Ökologisches Gutachten zum Ausbau des Lungernerseewerks

Beurteilung der Projektauswirkungen auf Landschaft, Gewässer, Vegetation und Wasserfauna. Kurzfassung

Frank Klötzli und Heinz Marrer

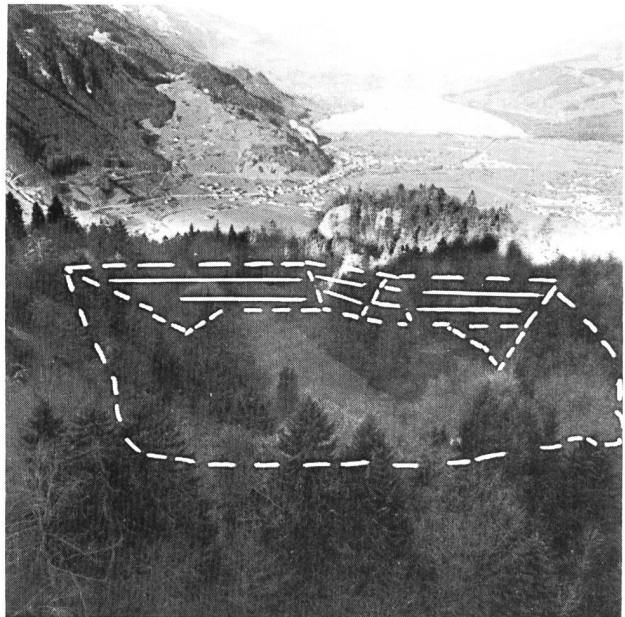
Der Haupteinwand gegen das Projekt richtet sich gegen den vorgesehenen Standort für das *Ausgleichsbecken im Kleinen Melchtal*. Die Vegetation ist in diesem Bereich besonders vielfältig, weil sie den Übergang von der unteren in die mittlere und obere Bergstufe deutlich zum Ausdruck bringt. Der geschlossene Waldkomplex ist bestimmt von Tannen-/Buchenwäldern, die in nicht ganz konsolidierten Hanglagen durchsetzt oder gar beherrscht werden von Eiben-Steilhang-Buchenwäldern und fast reinen Buchenwäldern. An Besonderheiten finden sich kleinflächig wärmeliebende Seggen-Steilhang-Buchenwälder zumeist auf exponierten und durchtalten Felspartien, oft im Übergang zur Pionier-Rasenvegetation der Kalkfelsen und Schutthalden, den sogenannten Blaugrashalden. Am Fusse nasser Felsen oder in der Nähe der Bachläufe erscheinen eher Hochstaudenfluren, stellenweise mit Quellsümpfen und Teilen der Bachauenvegetation. Durch die vorgesehene Sperre selber wird ein Felssporn mit einer höchst bemerkenswerten und seltenen Vegetation (ausserordentliche Vielfalt an Arten und Lebensgemeinschaften vom Trockenrasen bis zur Quellflur; u. a. spezifischer Gratwald) in die Anlage einbezogen. Es handelt sich um eine unikale Stelle, die weder im Kleinen Melchtal noch im übrigen Kantonsgebiet sonst zu finden ist. Vom vegetationskundlichen Standpunkt aus muss ihr gar nationale Bedeutung zugemessen werden. Der Sporn würde durch die Erstellung des Beckens zwar nicht gänzlich, doch in wesentlichen Teilen verändert und in weit höherem Masse als heute ungünstigen Fremdeinflüssen ausgesetzt. Zudem ist das landschaftsästhetische Moment aufgrund der Einmaligkeit der Fels- und Schluchtformation eher noch als gewichtiger einzustufen als das organismische oder ökologische. Die Beauftragten lehnen deshalb diesen Beckenstandort ab.
